Informe Consolidado de Solicitud de Aclaraciones, Rectificaciones y/o Ampliaciones Complementario a la Declaración de Impacto Ambiental del Proyecto “Continuidad Operacional Faena Minera Cobre Norte”

Nombre del Titular : Inversiones Nutram SpA.
Nombre del Representante Legal : John Alfred Sadek.
Dirección : Ochandía 1599.

El presente Informe Consolidado de Solicitud de Aclaraciones, Rectificaciones o Ampliaciones a la Declaración de Impacto Ambiental del Proyecto “Continuidad Operacional Faena Minera Cobre Norte”, contiene las observaciones generadas en virtud de la revisión de la Adenda.

Figura 1. Tramo interno Proyecto.

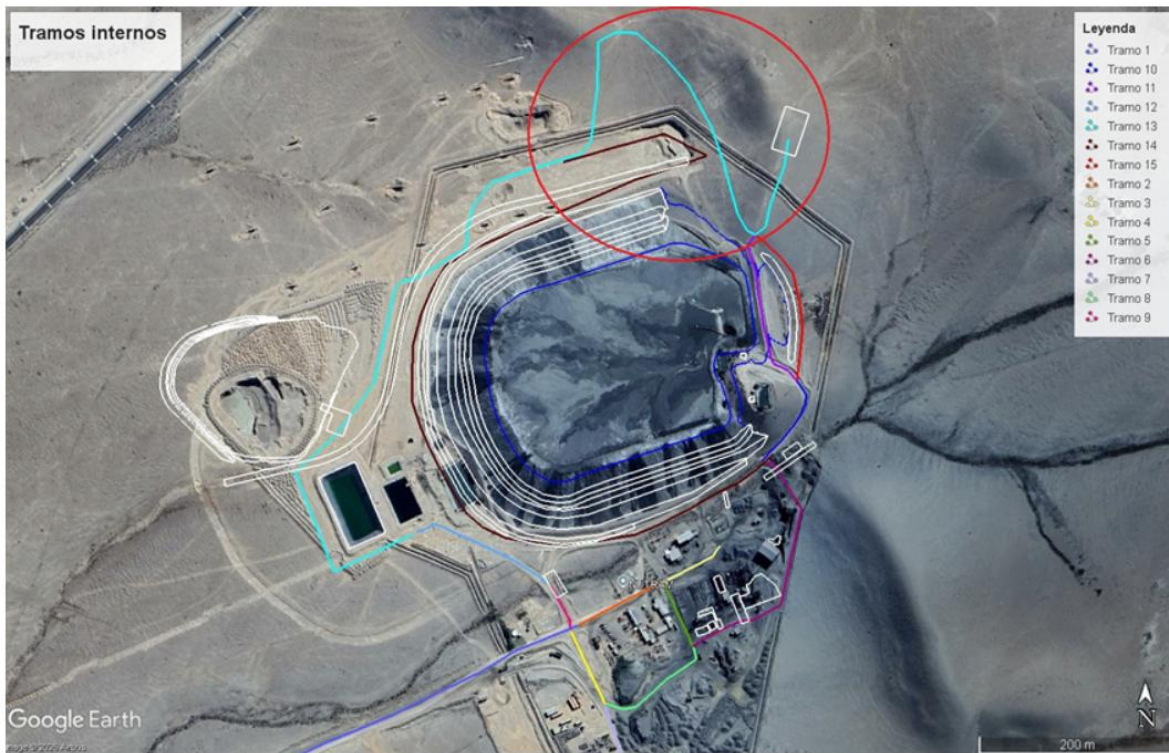
- 1.2.2 En relación a la respuesta a la pregunta 1.2.8, el Proponente afirma que: “(...) *se ha desestimado la necesidad de construir nuevos caminos de acceso a las obras del proyecto*”; sin embargo, a partir del análisis de los archivos digitales entregados en el Anexo 1 de la

Adenda se observa que en parte del Tramo 13 de caminos se proyecta un área sin huella marcada aparente (Figura 1), al respecto se solicita al Proponente aclarar el estado actual de los caminos del Proyecto, incluyendo fotografías georreferenciadas del área.

Imagen N°1: Emplazamiento tranque de relaves, pozos PM-1, PM-2 y PM-3.

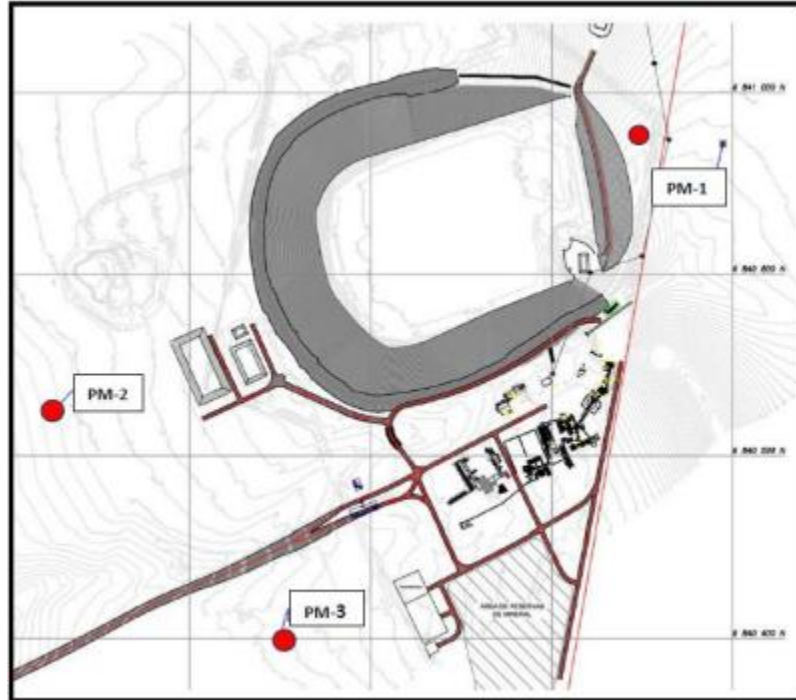
- v. El pozo PM-1 se encuentra emplazado en las cercanías del depósito de relaves, a unos 60 metros aproximadamente. La ubicación referencial, se exhibe en la Imagen N°1. Al respecto y con el fin de registrar fidedignamente las condiciones del sistema hidrogeológico sin intervención de la obra minera, el Proponente deberá evaluar el utilizar o habilitar un nuevo punto de monitoreo, ubicado aguas arriba del depósito y a una distancia suficiente que permita observar las características hidrogeológicas sin intervención de las actividades y obras sometidas a la presente evaluación ambiental.

- vi. Por su parte, el pozo PM-2 presenta valores de Conductividad Eléctrica extremadamente elevados (14.201 $\mu\text{S}/\text{cm}$), mientras que, de acuerdo con el Atlas de Calidad de Aguas de Chile 2020, los valores esperables para el sector se encuentran entre 751 y 1.500 $\mu\text{S}/\text{cm}$. Considerando además que el flujo subterráneo efectivo se dirige desde el depósito de relaves hacia el pozo PM-2, se asume la existencia de una conectividad hidráulica entre ambos, el incremento simultáneo de CE, SO_4 y B constituye un patrón consistente que revela procesos de infiltración provenientes del depósito.

Por lo anterior, se solicita al Proponente disponer un nuevo punto de monitoreo aguas arriba del depósito de relaves, pues los antecedentes, datos y análisis exhibidos no son representativos de la condición natural homogénea que requiere la caracterización de la situación basal, más bien se observa que los pozos de observación presentan el estado actual del sistema hídrico subterráneo ya influenciado por el desarrollo minero.

Figura 1: Escena de modelación presentado en la DIA

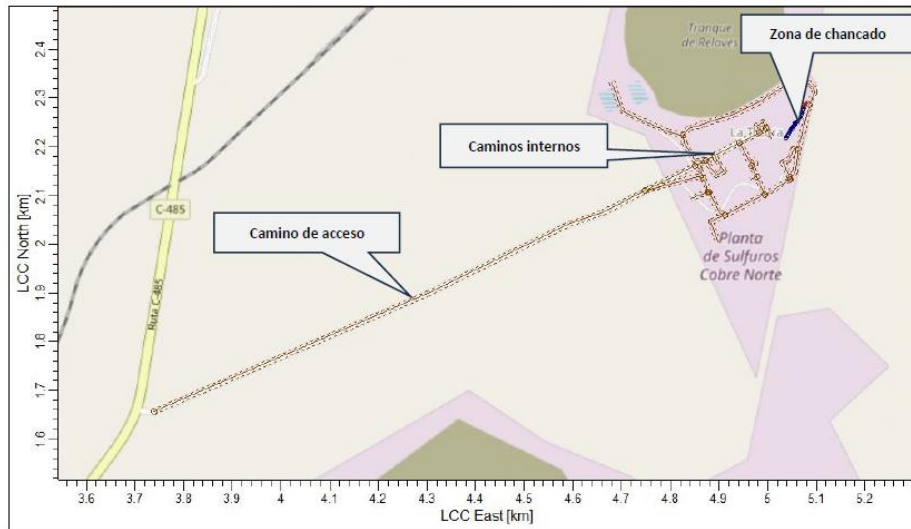
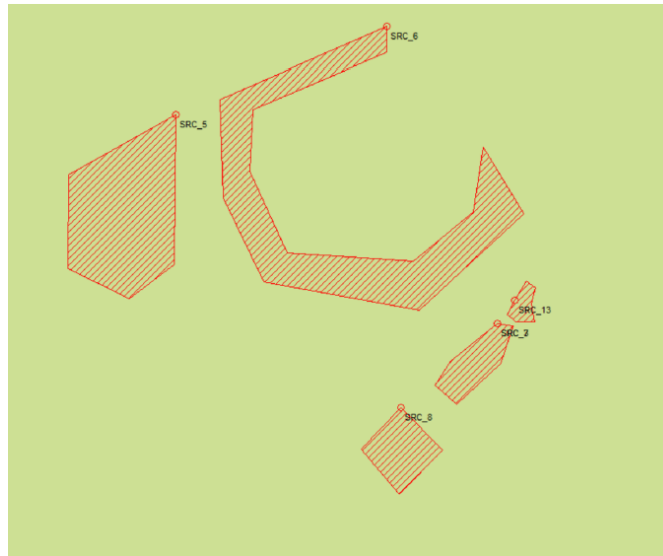
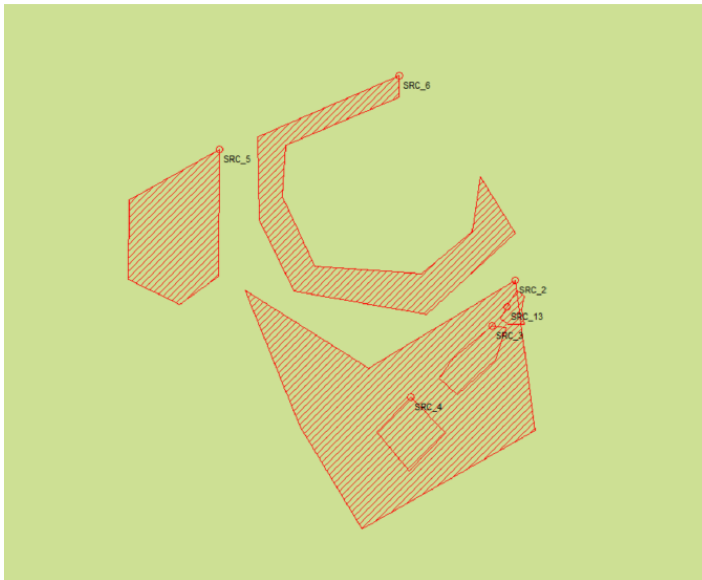
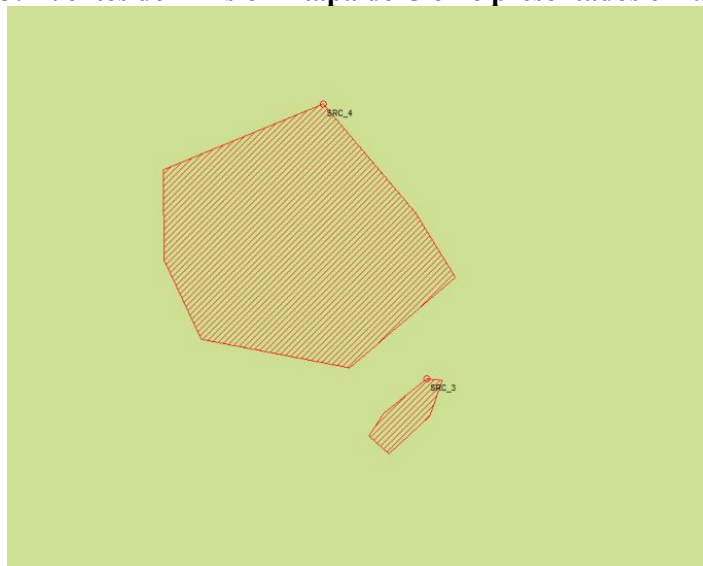
- xi. En el ítem ix. Se señala al Proponente que, para efectos de la elaboración de las respuestas al Informe Consolidado de Solicitud de Aclaraciones, Rectificaciones y/o Ampliaciones Complementario (ICSARA), la información contenida en los informes y anexos deberá ser incorporada de manera descriptiva en el cuerpo de las respuestas, y no únicamente citada o referenciada.
- xii. Respecto de la respuesta del Proponente a la pregunta 1.4.11 ix. de la Adenda, se señala que en el anexo citado no se presenta información relativa a lo requerido. Por el contrario, se observa que las fuentes consideradas en los escenarios de modelación fueron modificadas de manera sustantiva.

Ante lo anterior, en términos generales, se debe señalar que se modificó el tipo de las fuentes emisoras, pasando de fuentes tipo camino y volumétricas a considerar únicamente fuentes tipo área. Sobre lo cual no se entrega ninguna justificación ni aclaración técnica de por qué se tomó esta determinación.

Figura 2. Áreas de intervención no prospectadas.

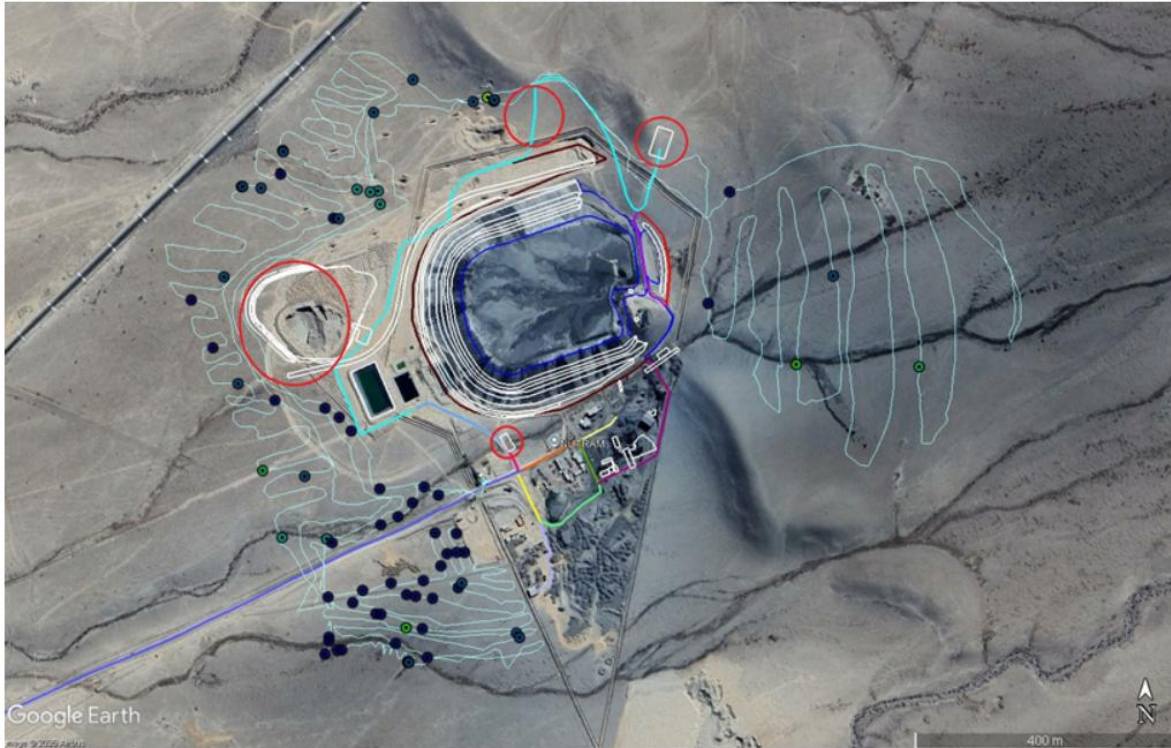
- iii. En cuanto a los archivos digitales del microruteo entregado por el Proponente en el Anexo 13, se observa que, al interceptar con la información del Anexo 1 Planos y Cartografía digital ambos de la Adenda, existen áreas con obras proyectadas que no fueron prospectadas en el microruteo como por ejemplo, los sectores de i) Piscina de agua industrial 2; ii) Sector oeste del canal de contorno; iii) El enrocado de protección; y iv) Muro perimetral del depósito de relaves, así como parte de los caminos a utilizar durante la fase de construcción (Figura 2). Ante esta situación y considerando la presencia de especies en categoría de conservación como *Eriosyce eriosyroides* (VU), *Eriosyce napina* (NT) y *Tetragonia pedunculata* (NT), se solicita al Proponente realizar un nuevo microruteo de especies en Categoría de Conservación que contemple la totalidad de las obras, partes y acciones del proyecto, con énfasis en las zonas a intervenir y las quebradas que se identifican en el área de influencia del proyecto; lo anterior con objeto de justificar adecuadamente la inexistencia de los efectos, características o circunstancias establecidos en el artículo 11 de la Ley 19.300. Asimismo, deberá entregar sus resultados en formato Shape, KMZ y GPX en WGS84 Huso 19S, tanto de los puntos de ubicación de los individuos, como el track de recorrido por el área de influencia.
